Kartenbeiträge

NETZERGÄNZUNG NORD – 9500 WIL
STÜTZ- UND LÄRMSCHUTZMAUER – HAUPTSTRASSE BRONSCHHOFEN
GESTALTUNGSVORSCHLAG - NR. 1 "BEGRÜNTE NISCHEN"

NETZERGÄNZUNG NORD – 9500 WIL
Tunnel Chalberweid - Portal Süd und Nord
GESTALTUNGSVORSCHLAG - NR. 5 "FLÜGELBOGEN"

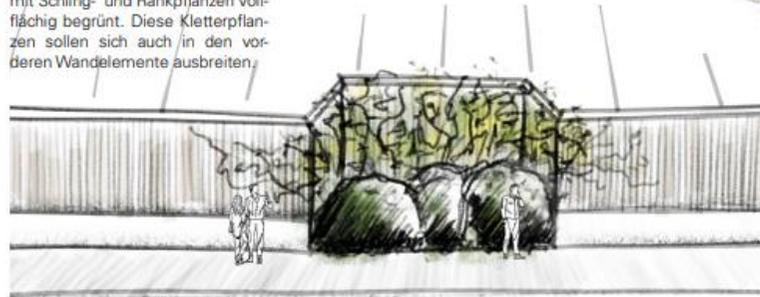
Die Gestaltung der Stützmauer hat so zu erfolgen, dass diese Siedlungsverbindend, landschaftlich verträglich, Hitzemindernd ausgeführt wird.

Eine mehr als 100m lange und bis zu 5m hohe Stützmauer stellt einen erheblichen Eingriff in die Landschaft dar und hat Auswirkungen auf Einpassung, Akzeptanz, Hitzeentwicklung, etc. Um die Akzeptanz der Stützmauer zu erhöhen, Hitzestau zu minimieren und die Einpassung in die bebaute Umgebung sicherzustellen ist eine Gestaltung, Bepflanzung notwendig. Wir erlauben uns zwei Ideenskizzen beizulegen.

Die projektierte Stütz- und Lärmschutzwand dehnt sich ca. 150m entlang der Hauptstrasse mit einer Maximalhöhe von ca. 5m aus. Östlich wird die steile Böschung zur angrenzenden Wohnsiedlung mit der hohen Stützmauer aufgefangen.

Aufgrund der Länge und Höhe der Mauer werden Nischen als optische Auflockerung und eine räumliche Strukturierung vorgeschlagen. Die durchgängigen lärmabsorbierenden Betonrillenplatten aus Lavabeton werden in den vorderen Mauersichtflächen durch senkrechte Holzelemente abgedeckt. Die Nischen werden vollflächig mit Wildsträuchern, je nach Tiefe der Nischen auch mit schlanken Säulenbäumen sowie mit Schling- und Rankpflanzen vollflächig begrünt. Diese Kletterpflanzen sollen sich auch in den vorderen Wandelemente ausbreiten.

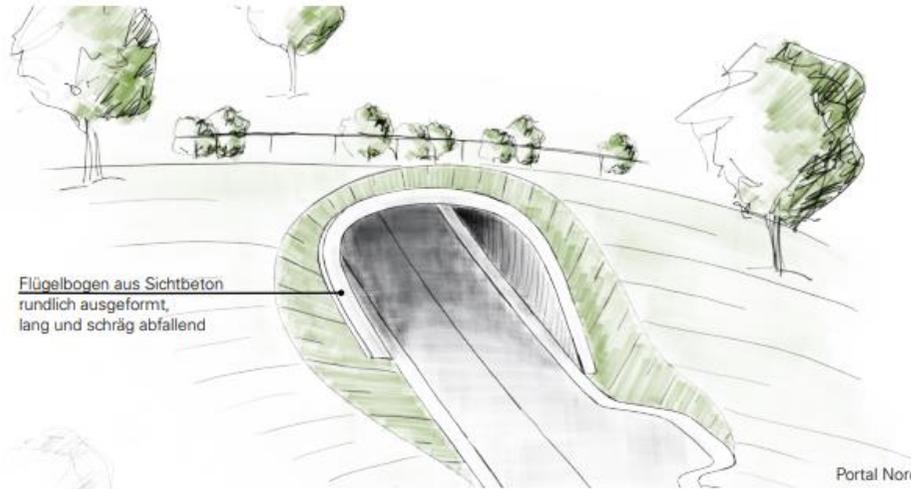
Der Gestaltung der Portale in Bezug auf Einpassung in die Landschaft ein hohes Gewicht geben.

Die NEN wird das Landschaftsbild verändern. Die Tunnelportale stellen dabei einen ebenfalls grossen Eingriff dar, entsprechend sind diese so auszugestalten, dass sich diese in die Landschaft einordnen und der hochwertigen Landschaft gerecht werden. Wir erlauben uns zwei Ideenvorschläge beizulegen.

Die Baumeister der Moränenlandschaft im Gebiet des projektierten Tunnels Chalberweid war der zur Eiszeit vorhandene Gletscher, der das Gebiet charakteristisch sanft und weich modellerte und formte.

Bei dieser Gestaltungsvariante wird die Moränenlandschaft mit einem seitlich langgezogenen und abfallenden Flügelbogen auf die beiden Portale Nord und Süd übertragen. Es soll der Eindruck entstehen, wie wenn das Portal mit seinen dominanten Flügeln sich aus der Fahrbahn bogenmässig aufgeschoben hat. An diesen seitlichen Flügelmauern können idealerweise die Böschungflanken sanft modelliert werden.

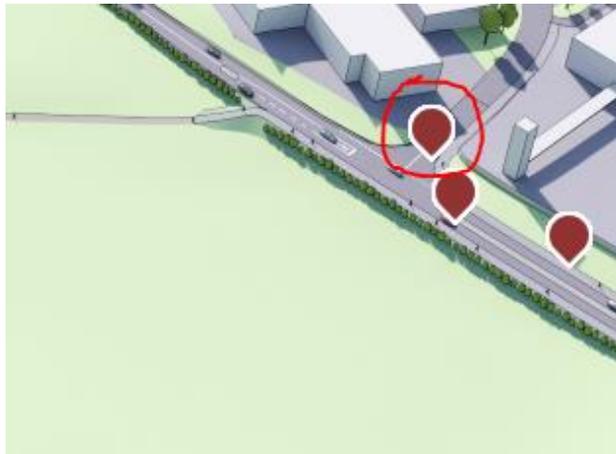
Die Industriestrasse sollte nicht direkt in die Netzergänzung Nord einmünden. Anstelle einer direkten Einmündung der Industriestrasse in die Netzergänzung Nord sollte entweder ein zusätzlicher Kreislauf vorgesehen werden oder die Industriestrasse parallel zur Netzergänzung Nord auf den Kreislauf an der Zürcherstrasse geführt werden. In diesem Sinne unterstützen wir auch den Antrag der Firma Schmolz und Bickenbach.

Eine direkte Einmündung in die Netzergänzung Nord führt in Folge der vorfahrberechtigten Netzergänzung Nord zu Rückstaus in der Industriestrasse und zu einer Gefährdung im Kreuzungsbereich. Die Anzahl der LKWs die in die Industriestrasse einfahren und ausfahren ist wegen der an der Industriestrasse angesiedelten Industrie- und Handelsbetriebe beträchtlich.
